Construction d'un tramway sur le territoire de la ville de Québec dans le cadre du projet de réseau structurant de transport en commun

Étude d'impact sur l'environnement

Addenda n° 2 – version finale

Pôle d'échanges de Sainte-Foy

Figure 3 Scénario de référence : pôle d'échanges de Sainte-Foy tel qu'illustré dans l'EIE de décembre 2019

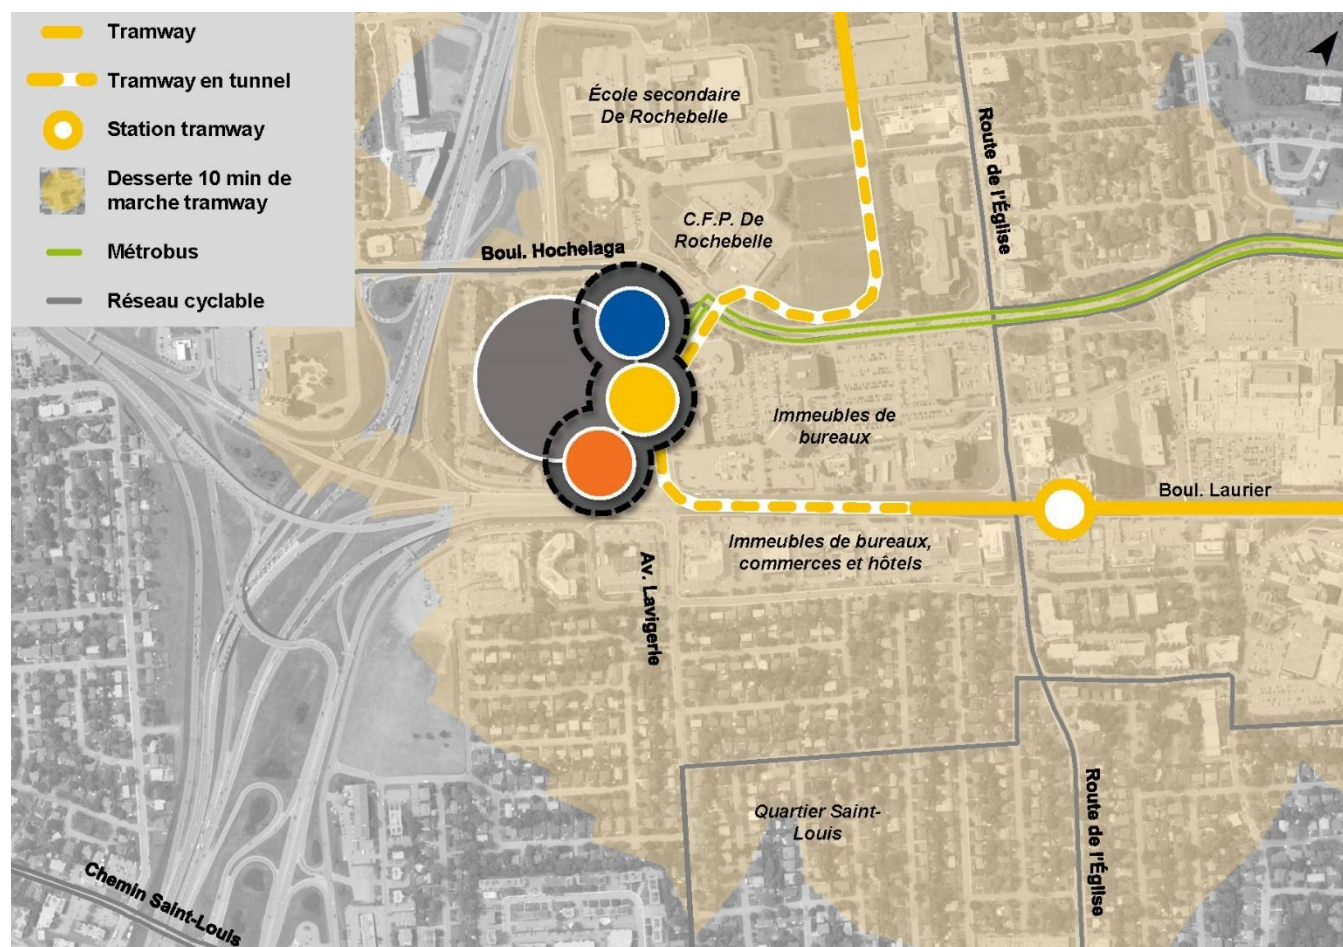
Or, tel que mentionné en introduction du présent document, depuis le dépôt du rapport d'EIE en décembre 2019, plusieurs modifications ont été apportées au pôle d'échanges de Sainte-Foy et au tracé du tramway y conduisant, afin de résoudre plusieurs problématiques, d'apporter des solutions à plusieurs contraintes et de réduire les coûts du pôle souterrain initialement prévu sous Le Phare.

Figure 11 Tracé du tramway en surface dans le secteur de Sainte-Foy, scénario modifié retenu

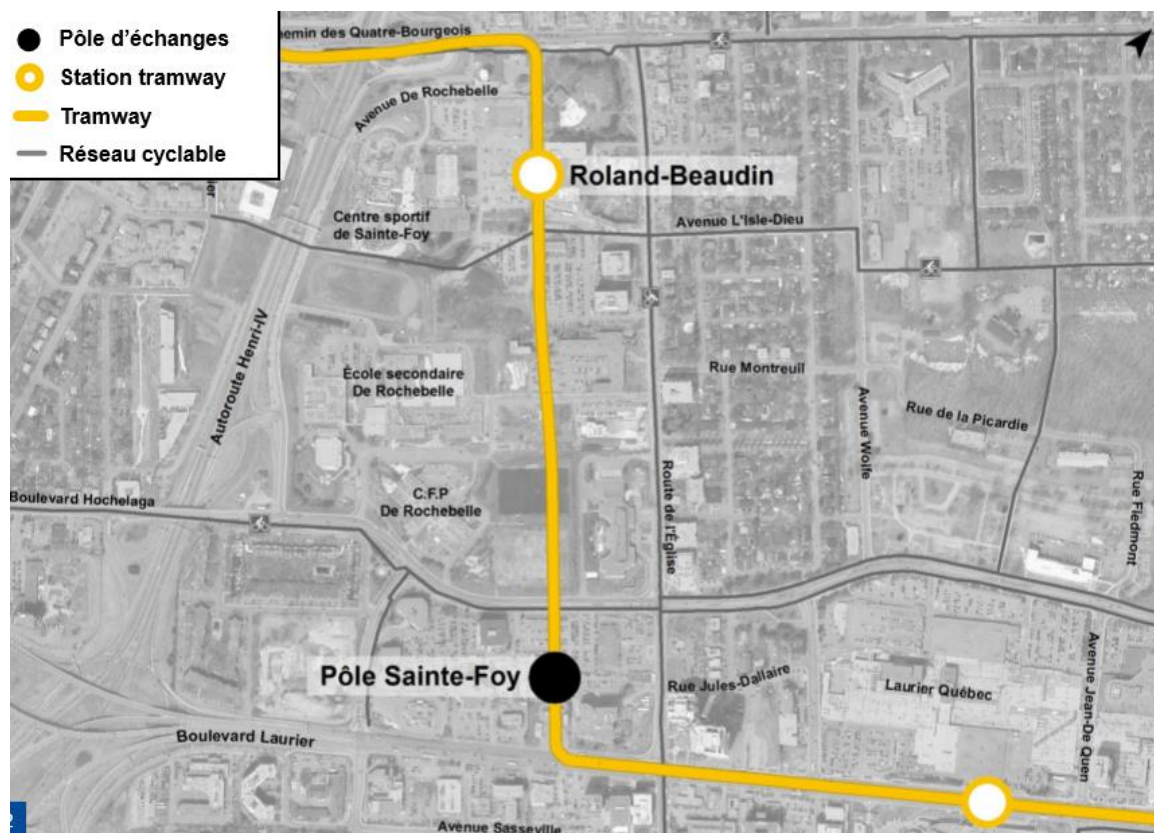
Dans le scénario alternatif retenu (option V2 optimisée), le tramway est en surface sur toute la longueur (figure 11).

Figure 13 Insertion du tramway dans l'axe Roland-Beaudin au sud du boulevard Hochelaga, scénario modifié retenu

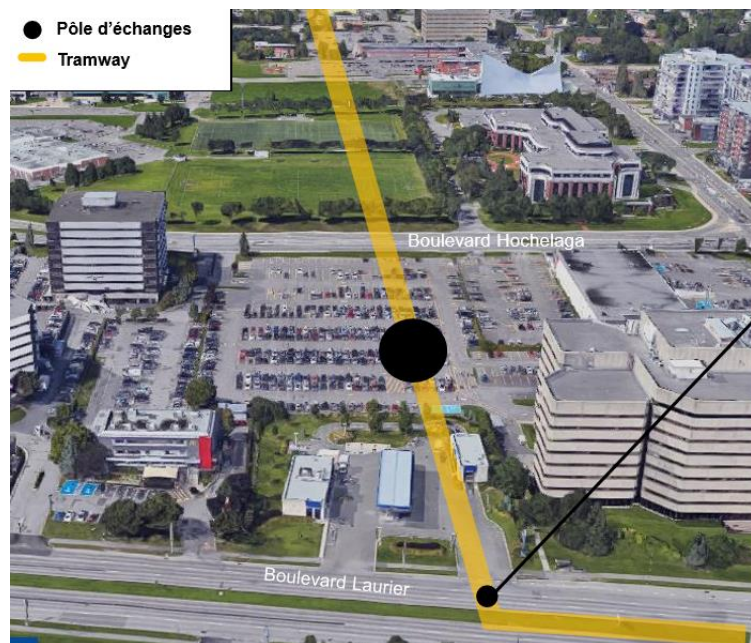
Sur le boulevard Laurier, le tracé du tramway est en insertion axiale (figure 12). En direction ouest, après le croisement de la route de l'Église, le tracé prend un virage dans un rayon de 25 m vers le nord pour s'insérer sur le terrain de la station-service Ultramar (figure 12 et figure 13).

La station du pôle d'échanges de Sainte-Foy est centrée entre le boulevard Laurier et le boulevard Hochelaga. La station de l'Église disparaît pour être fusionnée au pôle d'échanges. Le tracé crociera le boulevard Hochelaga en ligne droite; à l'endroit de ce croisement, la plateforme du tramway mesure 8 m de largeur. Un feu de circulation sera ajouté pour gérer le croisement du tramway et l'accès des autobus au pôle d'échanges de Sainte-Foy. Le tramway s'insérera dans l'axe de l'avenue Roland-Beaudin, dans une section hors rue sur le territoire de la Commission scolaire des Découvreurs (figure 12 et figure 13) et rejoindra l'avenue Roland-Beaudin en latéral est

Figure 17 Scénario modifié dans le secteur Sainte-Foy, pôle d'échanges (option V2 optimisée retenue)

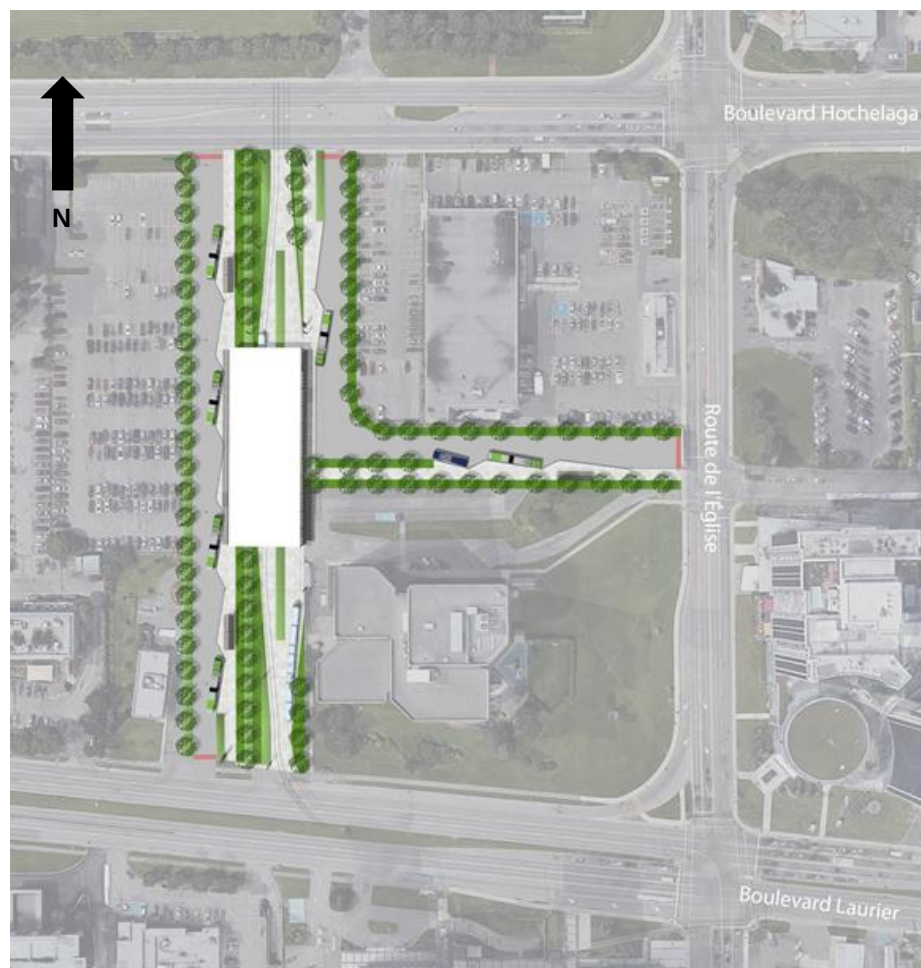
Outre la station de tramway, le pôle d'échanges du scénario modifié retenu (option V2 optimisée) accueille deux terminus en surface (figure 17) :

Le pôle d'échanges est un bâtiment en surface avec services d'information et de billetterie électroniques, une vaste zone d'attente, un espace intérieur chauffé en continu et un système de ventilation mécanique. L'accès pour les piétons se fait par trois façades de rue et pour les cyclistes par le boulevard Hochelaga et la route de l'Église. Des espaces vélos sécurisés y sont aménagés.
